## **Sicherheitshinweis**

### **MEDIZINGERÄTE-RÜCKRUF**

**BLADDERSCAN® PRIME PLUS™-SCHALLKOPFGRIFF**

**Betroffene Produkte: BladderScan® Prime Plus-Schallkopfgriff  
(Gewartet oder versendet zwischen dem 9. Juni 2020 und 22. Juli 2020)**

Abbildung 1: Beispiel für einen Schallkopfgriff mit Rissen

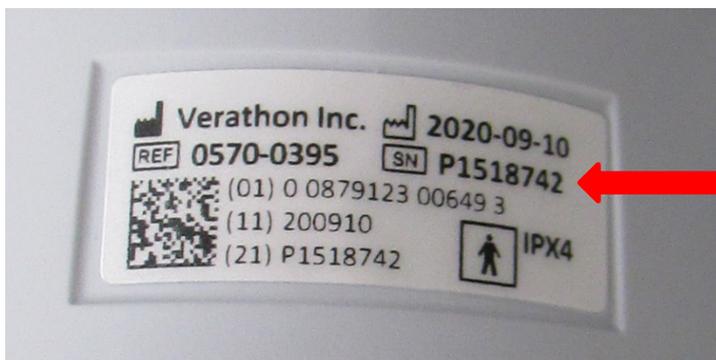
Verathon Incorporated hat festgestellt, dass an den Griffen von BladderScan Prime Plus-Schallköpfen aufgrund einer nicht autorisierten Änderung im Fertigungsverfahren durch einen Zulieferer kurze Zeit nach der Montage Risse auftreten können. Im oben genannten Wartungs- und Versandzeitraum hat Verathon bei seinen abschließenden visuellen Inspektionen und vor der Verpackung für den Versand festgestellt, dass es am Griff von Schallköpfen zu einer Rissbildung kam. Die Untersuchung von Verathon hat ergeben, dass die Risse am Schallkopfgriff primär an drei Stellen auftreten können: 1) entlang der Gewinde, wo der Schallkopfgriff an der Basis befestigt ist; 2) senkrecht an der Bohrung für die Fixierschraube und 3) an den internen gegossenen Schraubdomen, die den Griff mit der Schallkopfabdeckung verbinden (siehe Abbildung 1). Verathon hat insgesamt sechs (6) Kundenbeschwerden wegen Rissen an Schallkopfgriffen für Schallköpfe erhalten, die zwischen dem 9. Juni 2020 und 22. Juni 2020 gewartet oder versendet wurden. Laut den Kunden waren diese Mängel bereits bei der Lieferung vorhanden.

Gemäß den Untersuchungen von Verathon und der Untersuchung der nicht autorisierten Änderung im Fertigungsverfahren durch den Zulieferer ist die Ursache für die Risse am Schallkopfgriff eine Versprödung des Kunststoffes. Diese Versprödung wurde durch eine längere Verweilzeit im Gussprozess verursacht. Die Verweilzeit ist die Zeitspanne, für die das Kunststoffharz erhitzt wird, bevor es in die Form eingespritzt wird.

Als Korrekturmaßnahme hat Verathon eine Korrekturmaßnahme beim Zulieferer veranlasst. Der Zulieferer hat den validierten und freigegebenen Fertigungsprozess am 11. August 2020 wieder aufgenommen.

Verathon führt diesen Rückruf durch, um die betroffenen Prime Plus-Schallkopfgriffe aus Kunststoff zu ersetzen.
